**INFORME DE AUDITORÍA TÉCNICA**  
17-03 **EXTERNA**

**CONSERVACIÓN VIAL DE LA RED DE  
LA ZONA ATLÁNTICA  
SUB-ZONA DE LIMÓN  
LPCO-20-01**

LM-PI-PV-AT-17-03

Fotografía No.3

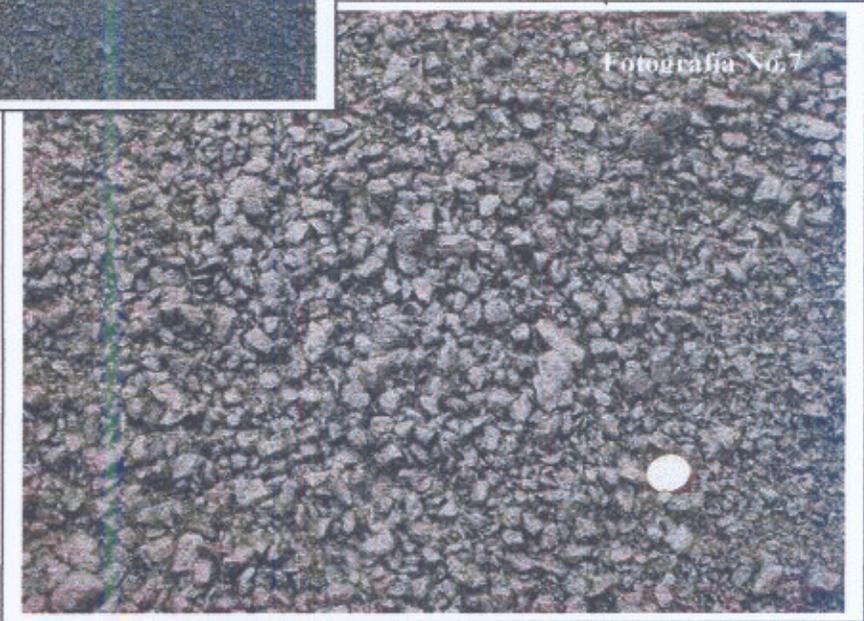
El equipo para compactación no cuenta con el peso mínimo establecido en el cartel de licitación, definido en 3 toneladas. Los compactadores Caterpillar modelo CB-224D, como el mostrado en las fotografías, tienen un peso de acuerdo a las especificaciones del fabricante, de 2610 kilogramos..

La ausencia de baches de prueba no le permiten al contratista definir un patrón de compactación acorde a las características de la mezcla y las condiciones de la base, de igual manera el inspector de campo está imposibilitado de evaluar este proceso.

**Nota:** Nótese la ausencia de chaleco reflectivo en el operador de la compactadora

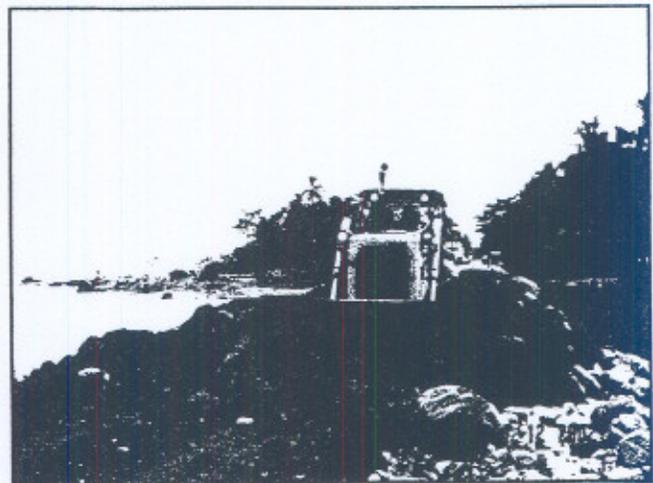
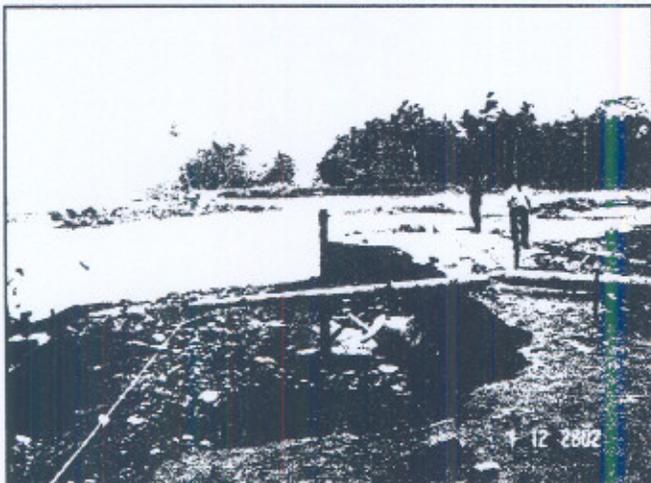
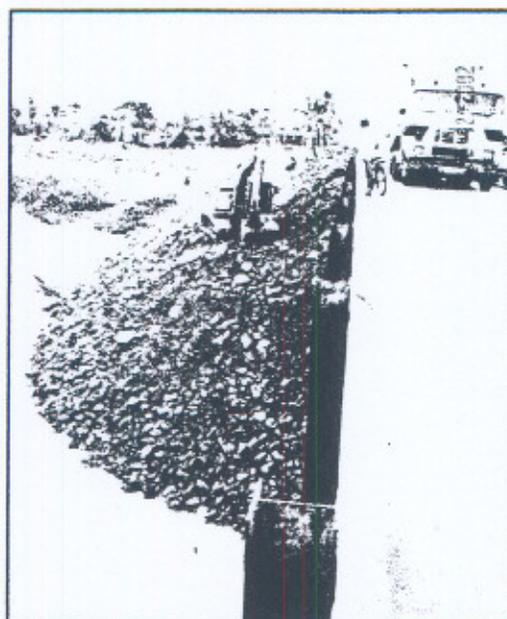
Según el plan de trabajo del 2002 presentado en los anexos del informe se puede observar que se tuvo programado la actividad de bacheo para esta ruta y no como se menciona en el informe, sin embargo, las labores fueron pospuestas en varias ocasiones el año pasado dada la necesidad de atención urgente que requirieron los frentes de trabajo a raíz de la Emergencia Nacional ocurrida durante el mes de Diciembre pasado, es por ello que todavía en el 2003, se realizaban trabajos de bacheo, estas suspensiones se justifican también por la necesidad de personal para la inspección de labores el cual era insuficiente para dicha actividad según se estipula en el oficio CVZA-017-02 CVZA-003-02 En las fotografías se puede apreciar el deterioro existente antes y después del mantenimiento realizado.

Esta ruta presentaba un deterioro considerable en su superficie de rodamiento, pero no fue catalogada como prioritaria en el 2002 dado que es una vía alterna a la sección de control 70050 (Limón(R.32) - Río Banano (R.36)) de la ruta N° 36, la cual fue atendida con carácter urgente al tener un tránsito promedio diario más alto que toda la ruta N° 241.

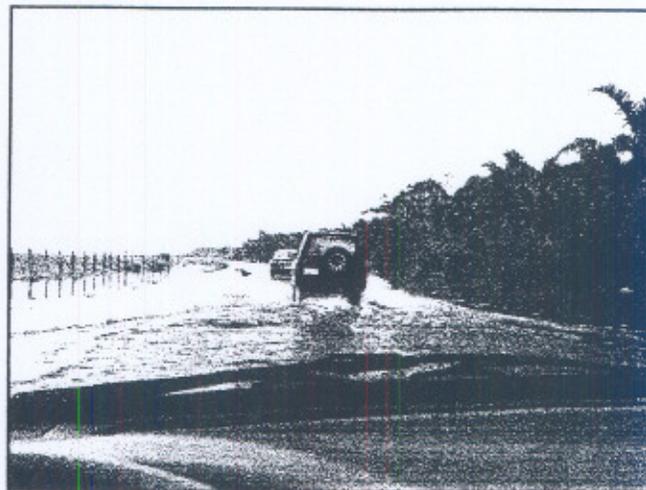
En las fotografías se muestra la restitución de material necesario para el corte del terraplén en la ruta N° 36 en la estación 16+700, y en el relleno de aproximación del puente sobre el río Banano en la estación 10+800, respectivamente. El transporte de este material de restitución, involucra un incremento considerable de las cargas de tránsito en la ruta N° 802, este deterioro es producto de eventos fortuitos de la naturaleza y no a una falta de planificación por parte de la Ingeniería de Proyecto, respecto a la atención de las necesidades de la región.

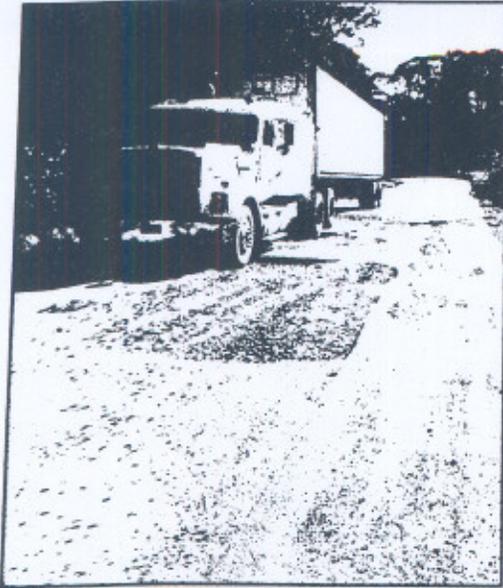
En las fotografías se muestra el deterioro existente en la ruta N° 36, después de la Emergencia Nacional y antes de ser intervenido por medio del proyecto de Conservación Vial, el estado de la ruta repercutió en forma drásticamente negativa en la actividad turística del Caribe Sur y el producto bananero de los cantones de Limón y Talamanca, también se incremento sustancialmente el costo de operación de los usuarios, especialmente en el sistema de suspensión del automóvil, además el índice de accidentes en la ruta 36 aumentó considerablemente dado el contraste entre la velocidad promedio generado por la geometría de la ruta y el estado en que ésta se encontraba.
